ISTITUTO COMPRENSIVO DI SIANO
VIA SPINELLI 84088 SIANO (SA)
TELEF. 081/5181021 fax 081/5181355 e-mail: saic89800d@istruzione.it
PEC: saic89800d@pec.istruzione.it

Oggetto: Criticità riscontrate ai fini della normativa per la salute e sicurezza sui luoghi di lavoro D.Lgs. 81/08 e s.m.i..

A seguito dei sopralluoghi effettuati in data 03 Ottobre 2017, presso l'**Istituto Comprensivo di Siano**, alla presenza del Dirigente Scolastico dott. Rosario Pesce, del Responsabile del Servizio di Prevenzione e Protezione (R.S.P.P.) ing. Gianluca Ferrara, e in collaborazione con il Rappresentante dei Lavoratori della Sicurezza, si sono evidenziate le seguenti carenze e criticità da sottoporre all'attenzione del **Sindaco dott. Giorgio Marchese** e dell'Ufficio Tecnico Comunale , così come previsto dal DLgs 81/08 e dal S.G.L.S.:

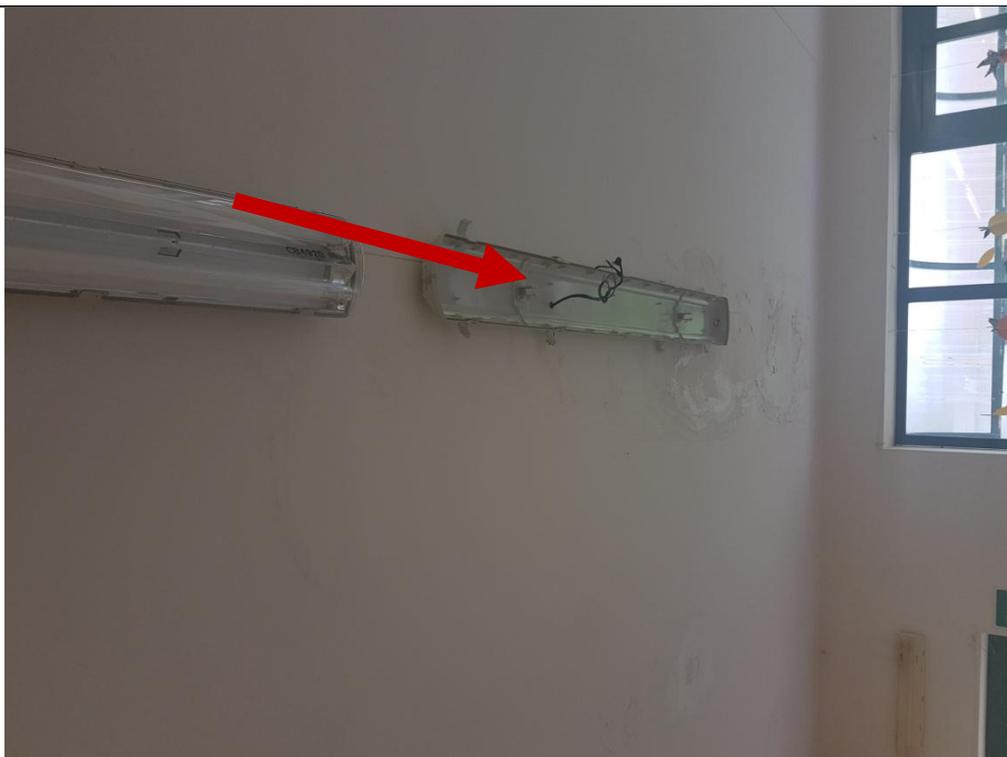
7. Alcune mattonelle in più punti del plesso risultano non stabili quindi possibilità di relativa caduta sia da parte degli alunni e docenti e utenza:

Messa a norma degli stessi.
